Vysvětlení, změna nebo doplnění zadávací dokumentace č. 4

Název veřejné zakázky	UK – Výstavba Kampusu Albertov – Biocentrum
Druh a režim veřejné zakázky	Veřejná zakázka na stavební práce zadávaná v nadlimitním režimu
Profil zadavatele	https://zakazky.cuni.cz/
Evidenční číslo ve VVZ	Z2023-018663

SC.19a – m = 314,5kg – žárový zinek + 10,6 m2 desek tl. 14 mm

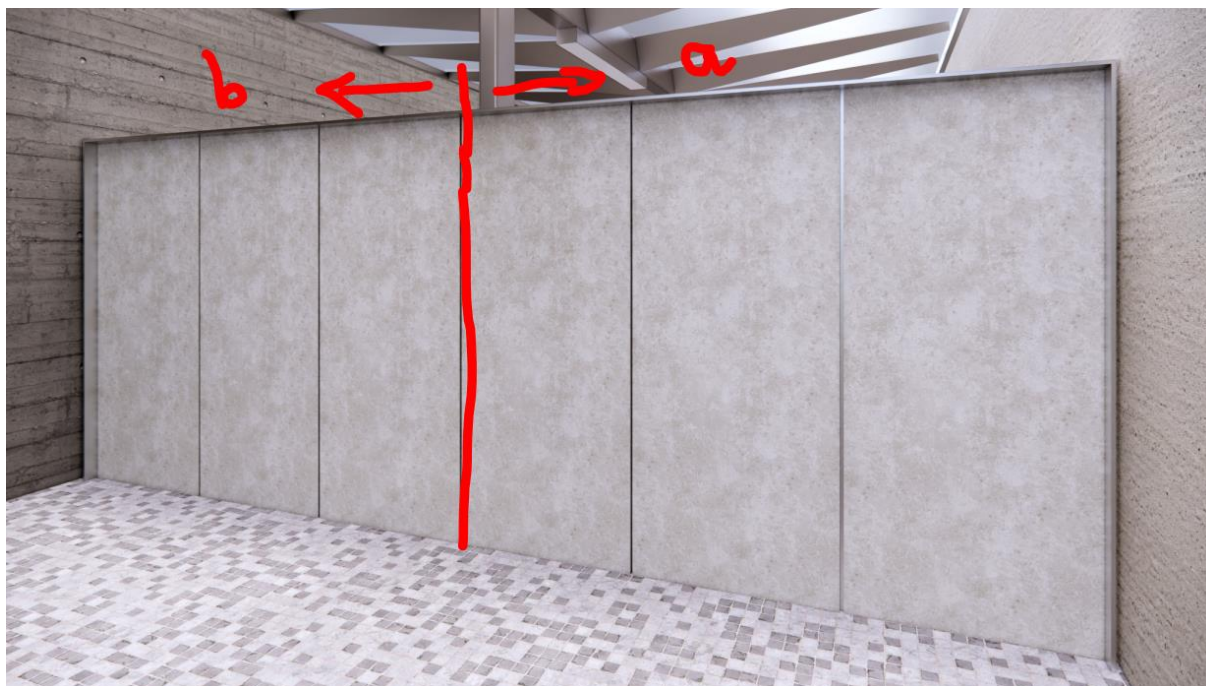
SO01 1.NP – prvky SC.19a a SC.19b nenacházíme ve výkazu výměr. Žádáme o revizi a doplnění výkazu výměr.

Jedná se o ocelovou konstrukci dělicí stěny za objektem BC, opláštěnou oboustranně cementotřískovými deskami tl. 14 mm. Dvě pole spojena v jednu celkovou stěnu, pohledový rozměr pole 2,75x2,2 m.

SC.19b – m = 314,5kg – žárový zinek + 10,6 m2 desek tl. 14 mm.

Do Výkazu výměr budou do stavebního objektu SO 01 budou na konec doplněny následující položky:

K	767	SC.19a - Ocelová konstrukce dělicí stěny	kg	314,5		0,00
K	767	SC.19b - Ocelová konstrukce dělicí stěny	kg	314,5		0,00
K	767	SC.19 - Opláštění SC.19a+SC.19b cemento-třískovou deskou tl. 14 mm vč. kotvení k podpůrné konstrukci	m2	21,1		0,00

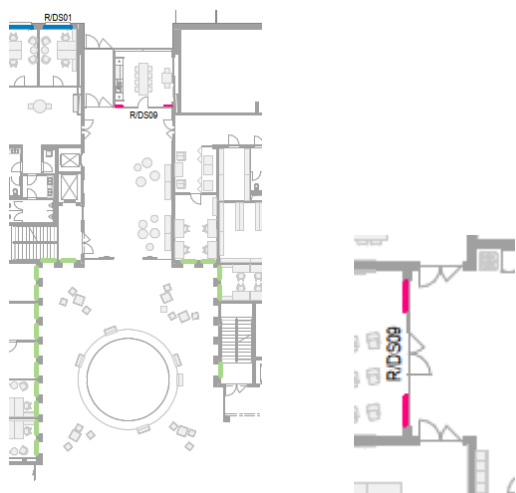
Výkaz výměr SO18 – položky č. 23 a č. 24 – v popisu položek je uvedeno „součást SO 01“. Má být tedy oceněna jako nulová položka?

Zadavatel odkazuje na svoji předchozí odpověď na dotaz poř. č. 25 (viz Vysvětlení ZD č. 1).

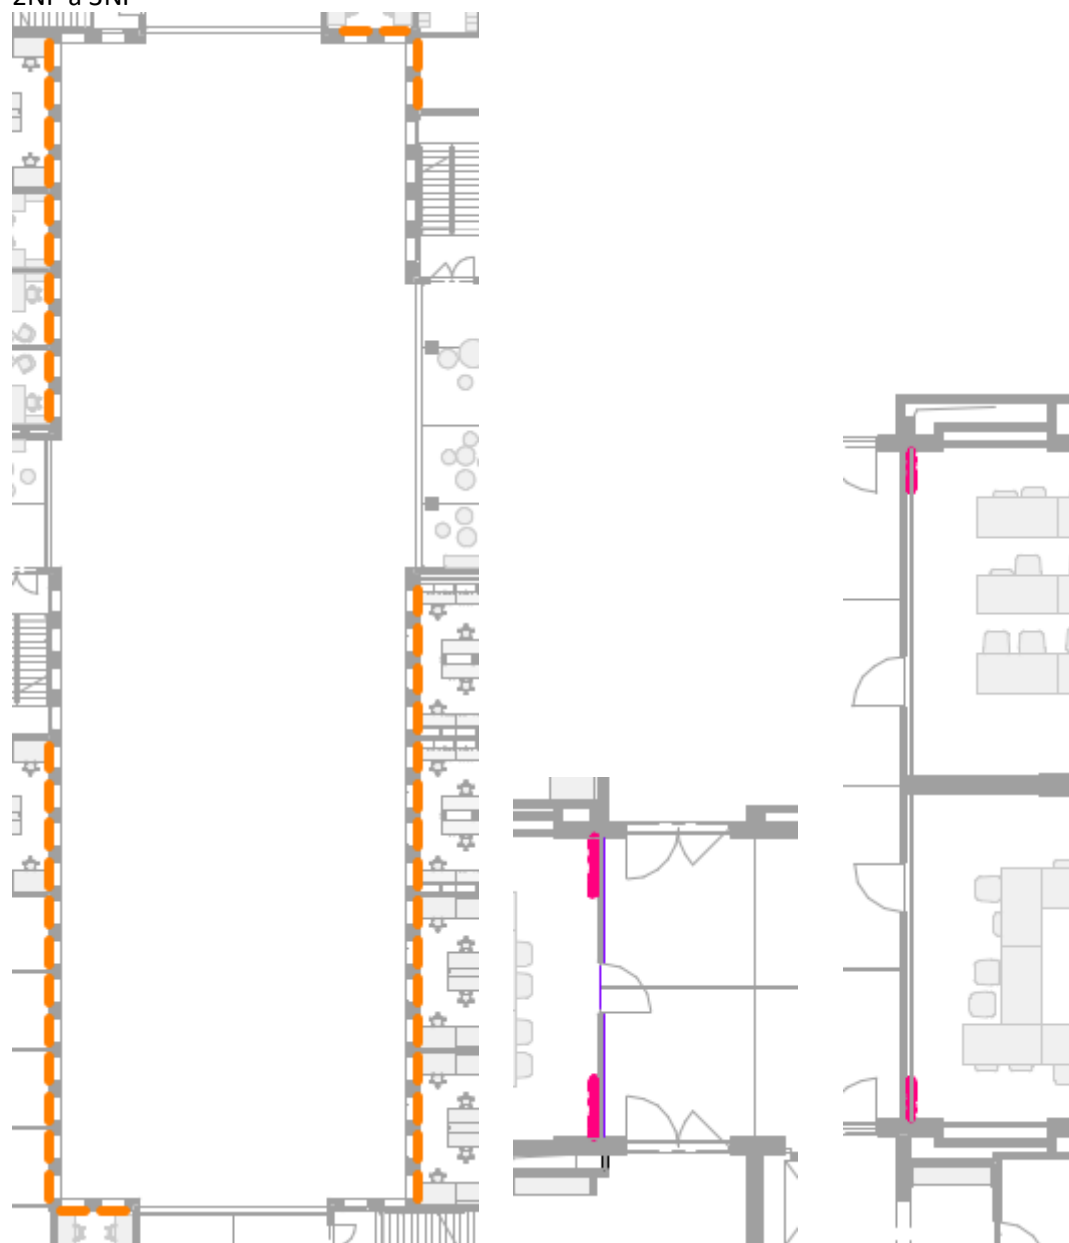
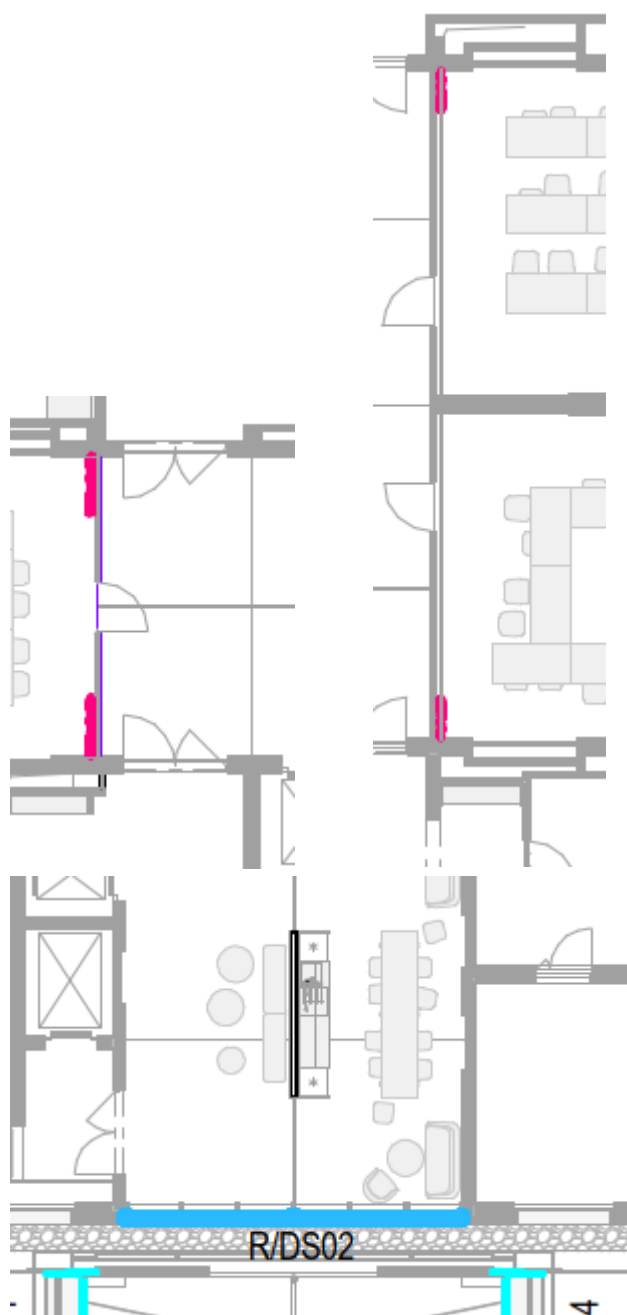
V dokumentaci „Designové standardy zastiňovacích prvků“ jsou barevně označené stínící prvky (např. viz níže přiložené obrázky), ale nenacházíme je vykázané ve výkazu výměr. Žádáme o revizi a doplnění výkazu výměr.

Součástí této veřejné zakázky jsou prvky označeny v KDS jako R/D01 – R/D08. Ostatní prvky budou součástí dodávky interiéru; ve Výkazu výměr a Projektové dokumentaci jde o prvky označené následovně:

R/DS01 - EXTERIÉROVÉ SCREENOVÉ ROLETY
 R/DS02 - EXTERIÉROVÉ SCREENOVÉ ROLETY
 R/DS03 - EXTERIÉROVÉ MARKÝZY
 R/DS04 - INTERIÉROVÉ STÍNĚNÍ ATRIA
 R/DS05 - BLACKOUT ROLETA - V PŘEDNÁŠKOVÝCH SÁLECH
 R/DS06 - LÁTKOVÁ ROLETA - ATRIUM 1NP
 R/DS07 - LÁTKOVÁ ROLETA - NADZEMNÍ PATRA
 R/DS08 - LÁTKOVÁ ROLETA - NADZEMNÍ PATRA - BLACKOUT
